**DĖL VIEŠOJO PAVILJONO SU AUTOMOBILIŲ SAUGYKLA M. K. ČIURLIONIO G.25, KAUNE,  
STATYBOS DARBŲ PIRKIMO ATVIRO KONKURSO BŪDU**

Vadovaujantis Viešojo paviljono su automobilių saugykla M. K. Čiurlionio g.25, Kaune, statybos darbų pirkimo atviro konkurso būdu bendrųjų sąlygų 5.2 punktu ir pateiktais projektuotojų atsakymais, pateikiame atsakymus į tiekėjo klausimus:

Automatinės mokėjimo kasos aprašymas pateiktas techninėse specifikacijose (18 punktas, f papunktis), pavaizduota brėžinyje SR-659-2022-TP-ER.B.1.

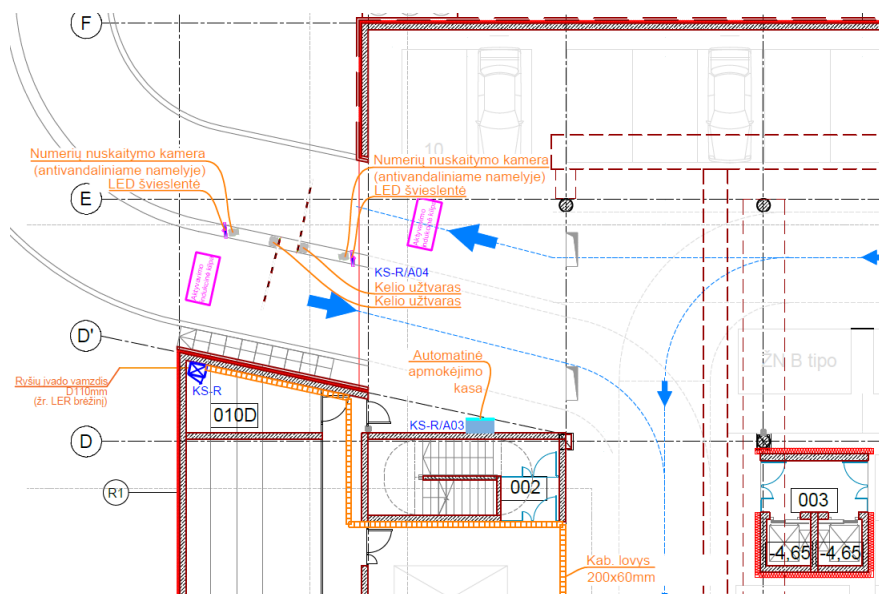
**1. Klausimas.** ER dalies Numerių nuskaitymo sistemos: SŽ nurodyta numerių nuskaitymo sistema 1 kompl. Kaip suprasti ar tai vienas įvažiavimas/išvažiavimas pilnas komplektas su apmokėjimo aparatu, nes projekte kaip ir nurodyti du įvažiavimai/išvažiavimai, kaip su tuo antru komplektu ar jį reikia įtraukti į tą 1 komplektą? Taip pat schemoje parodyta serverinė, o serverio specifikacijose nerodoma. Ar reikia jį vertinti? Projekte nėra nurodyta metalinių apsaugų įrangai, pastogės apmokėjimo aparatui. Ar reikia vertinti? Mokėjimo kasa nenurodyta, koks apmokėjimas bus, tik „kortelis“ ar grynai + kortelė?

**Atsakymas.** Numerių nuskaitymo sistema sąnaudų kiekių žiniaraštyje ir techninėse specifikacijose yra vienas pilnas komplektas, į kurį turi būti įtrauktas įvažiavimas ir išvažiavimas su mokėjimo aparatu (kasa) bei kitais reikalingais įrenginiais (barjerai, korpusu ir t.t). Taip pat tiekėjai turi įsivertinti serverį (jam išskirta 010D patalpa rūsyje, elektroninių ryšių komutacinė spinta pavadinimu KS-R (aprašymas psl. 4)) bei kabelius (laidus) tarp elektroninių ryšių komutacinės spintos ir numerių nuskaitymo sistemos.

Projekte įvertintas antivandalinis kameros korpusas (saugant nuo susidūrimo su automobiliu). Kasai papildomų pastogių nereikia. Automatinė apmokėjimo kasa projektuojama rūsyje – viduje.

Kasos apmokėjimo sprendiniai bus derinami darbo projekto stadijoje.
